PKP Polskie Linie Kolejowe S.A.

PZ.292.1036.2023.05

Dot.: postępowania o udzielenie zamówienia publicznego prowadzonego w trybie przetargu nieograniczonego na:
Zaprojektowanie i wykonanie robót pn. Odcinek B - roboty budowlane na linii kolejowej nr 201 odc. Somonino – Gdańsk Osowa w ramach projektu "Prace na odcinku Kościerzyna - Gdynia" wraz z elektryfikacją linii kolejowej nr 229 w ramach projektu „Prace na odcinku Glinicz – Kartuzy – faza II”.

PYTANIA I ODPOWIEDZI DO SWZ CZ. II

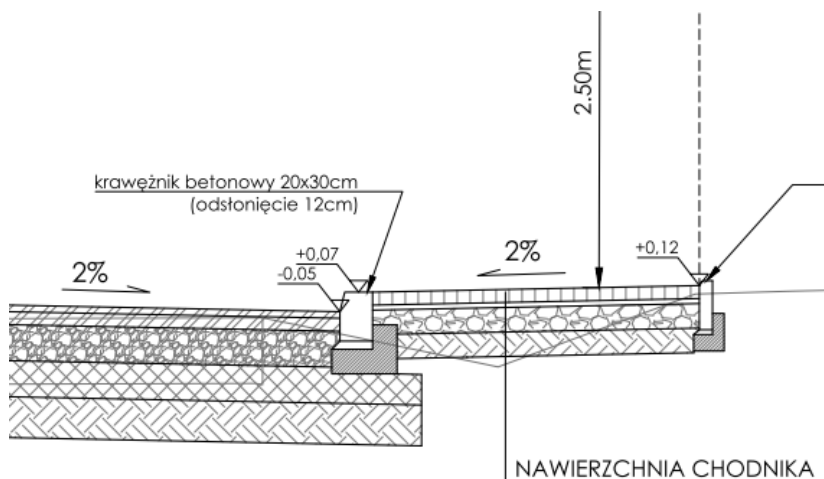
Dot. branży drogowej - Ogólne, prosimy o sprecyzowania zakresu umocnienia dna skarp wlotu i wylotu elementami kamiennymi w obrębie wszystkich projektowanych przepustów.

Zakres umocnienia należy wykonać zgodnie z planem sytuacyjnym oraz przekrojami typowymi.

Dotyczy: Wzmocnienia – ściągi stalowe

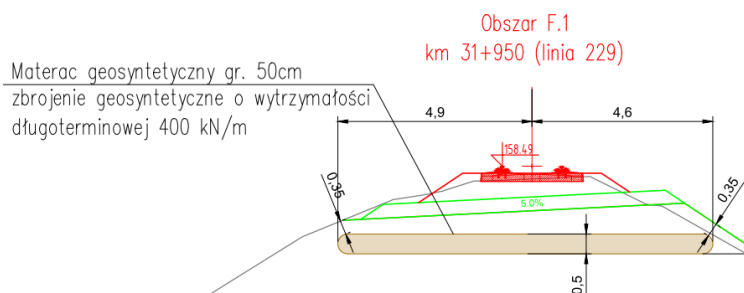
Czy zamawiający dopuszcza zastosowanie ściąągów wykonanych z prętów stalowych pełnych z zabezpieczeniem antykorozyjnym w postaci nadkładu materiału na korozję zgodnie z PN-EN 1993-5 ?

Roboty należy wykonać zgodnie z treścią dokumentacji projektowej. Ewentualne zmiany są dopuszczalne zgodnie z regulacjami w treści SWZ.
